**CCR-VIA -- COMITATO DI COORDINAMENTO REGIONALE PER LA VALUTAZIONE D'IMPATTO AMBIENTALE**

**Giudizio n° 3100 del 08/10/2019**

**Oggetto** Nuova discarica per rifiuti non pericolosi

**Valutazione di Impatto Ambientale  
Cupello Ambiente  
Nuova discarica per rifiuti non pericolosi**

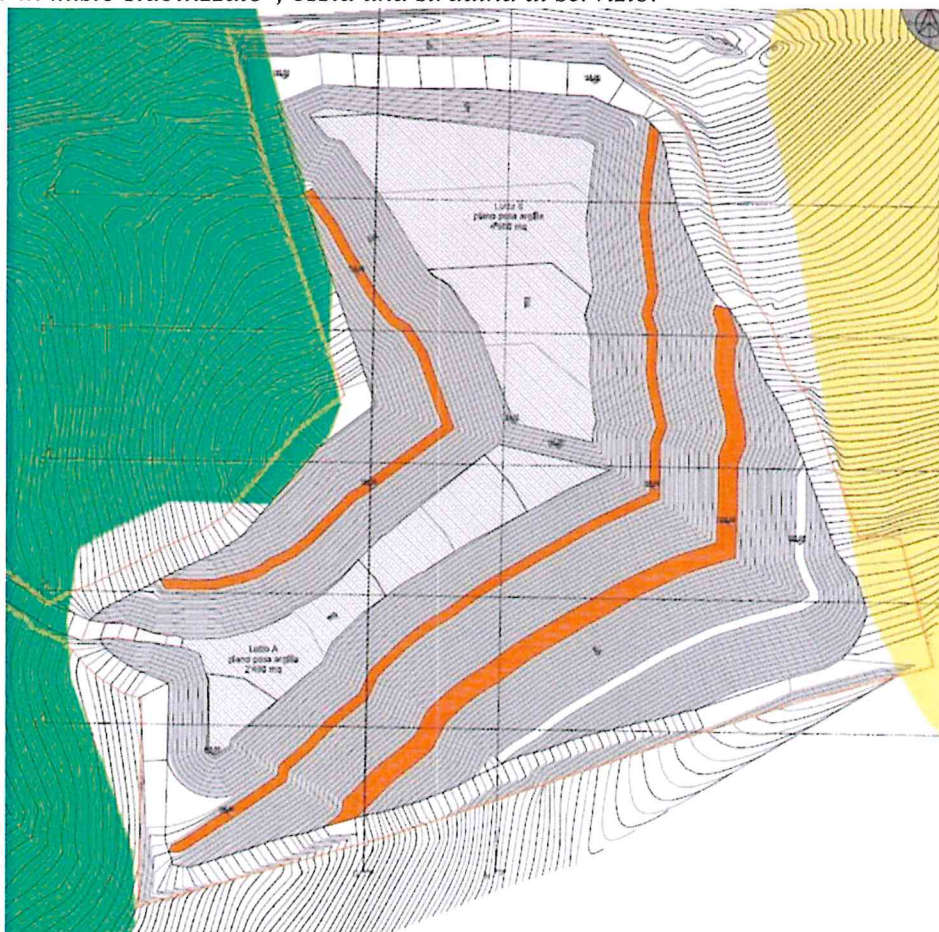
Relativamente al fatto che "Il progetto prevede lo smaltimento in discarica di rifiuti idonei al riciclaggio come i codici 19.06.04 e 19.08.05" la ditta chiarisce che il progetto prevede lo smaltimento in discarica dei suddetti codici "limitatamente ad un settore di discarica che verrà utilizzato come bioreattore. Tale scelta riprende il progetto Bio.Lea.R. (Biogas Leachate Recovery), cofinanziato dal programma LIFE+ della Commissione Europea e realizzato da Gaia SpA con il Politecnico di Torino che sperimenta la gestione non convenzionale di una discarica di Cerro Tanaro (AT), funzionando come bioreattore. La scelta di destinare un settore della vasca di progetto a bioreattore nasce dalla disponibilità di voler sperimentare una nuova tecnologia (Discarica - Bioreattore) che accelera la biodegradazione della componente organica presente nei rifiuti della discarica. In tal mondo si vorrebbero ottenere i seguenti risultati per il periodo successivo alla gestione della discarica:

- stabilizzare velocemente la frazione biodegradabile;
- aumentare la produzione di biogas nei primi anni successivi alla chiusura della discarica;
- elevare la qualità del biogas prodotto per una successiva produzione di energia in modo più efficiente.

I benefici ottenuti potrebbero essere molteplici con l'utilizzo di tale tecnologia:

- le emissioni in atmosfera sarebbero ridotte;
- la discarica potrebbe essere stabilizzata più velocemente;
- riduzione del costo di gestione per via della diminuzione del periodo di post gestione della discarica;
- aumento dei ricavi grazie all'incremento dell'energia elettrica rinnovabile prodotta dal biogas.
